Oznaczenie sprawy: ZP/47/B/22

ODPOWIEDZI na zapytania w sprawie SIWZ

Część 4 – remont pomieszczeń w segmencie J na parterze - pom.nr: 10, 11, 12, 13, 14, 15, 15A, 21, 21A oraz remont pomieszczeń na II piętrze w segmencie J - pom. nr: 212, 213, 214, 215, 216, 219, 201, 206, 207, 208, korytarz na Wydziale Fizyki, ul. Uniwersytetu Poznańskiego 2 w Poznaniu:

Część 2 – malowanie ścian i sufitów oraz wymiana okien w DS. Zbyszko, ul. Piątkowskiej 80, Poznań:

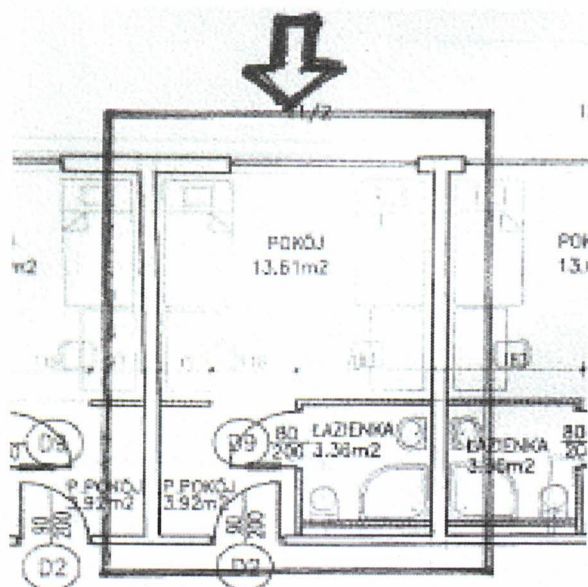
Pytanie 3. Proszę o informację ile m2 ścian i sufitów korytarzy/klatek schodowych przewidzianych jest do malowania?

Odpowiedź 3. Zamawiający rezygnuje z malowania korytarzy i klatek schodowych na rzecz malowania pokoi – cała ilość przedmiarowa 1387,00 m² dotyczy malowania ścian i sufitów w pokojach.

Układ wnętrza wg poniższego szkicu. Wysokość pomieszczeń 2,6 m.

SZKIC OKNA DREWNIANEGO - DS. "ZBYSZKO"

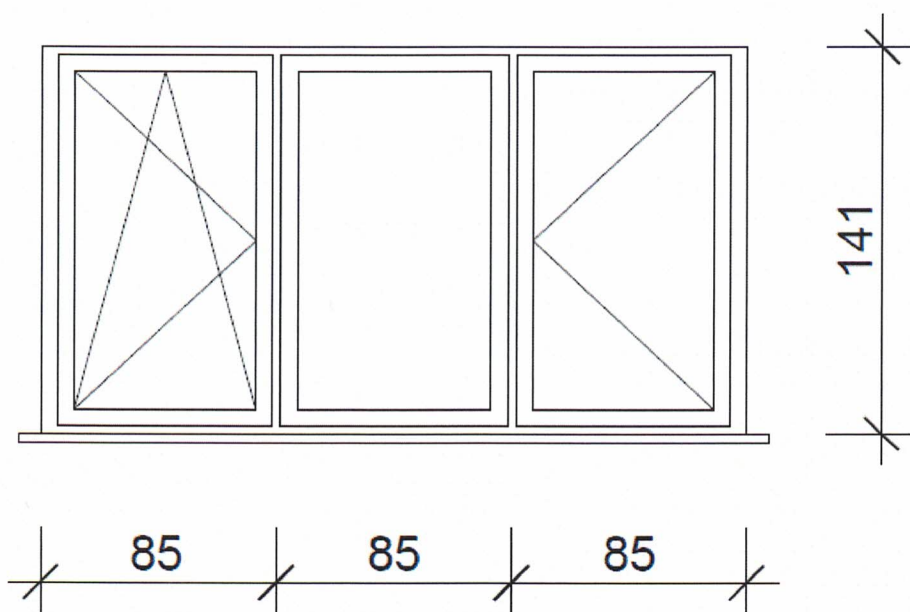
Pytanie 4. Proszę o przedstawienie rysunku okien przewidzianych do wymiany.
Odpowiedź 4. Poniżej szkic okna drewnianego do wymiany.

UWAGA:

- wymiary w cm
- przed wykonaniem zweryfikować
